Aanvullende informatie inzake vergunning brandveilig gebruik Kiddoozz locatie Binnenhavenhof 3

Bestaande situatie:

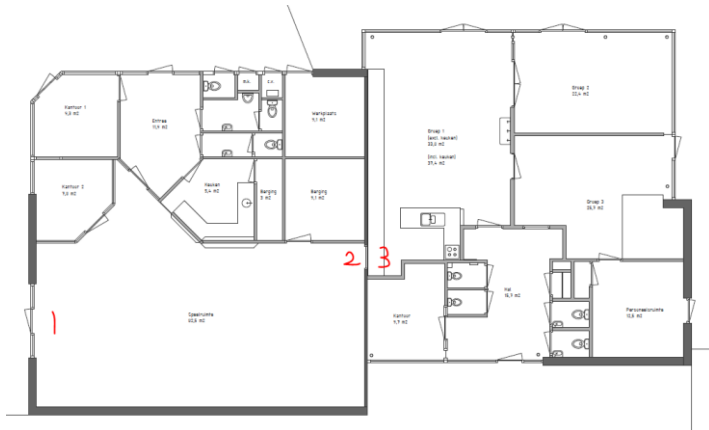
1. Bestaande situatie met foto's en uitleg inzake de verbindingsdeur tussen Kiddoozz en ruimte van de naastgelegen speeltuinvereniging De Vuurklip. De verbindingsdeur, foto 2 vanuit de Vuurklip ruimte en foto 3 vanuit Kiddoozz, maakt geen deel uit van vluchtroute van de Speeltuinvereniging als van Kiddoozz. De speeltuinvereniging heeft in deze ruimte een eigen vluchtweg zie foto 1. Hierdoor is de Kiddoozz ruimte < 200 m2 en is brandmeldinstallatie niet vereist.
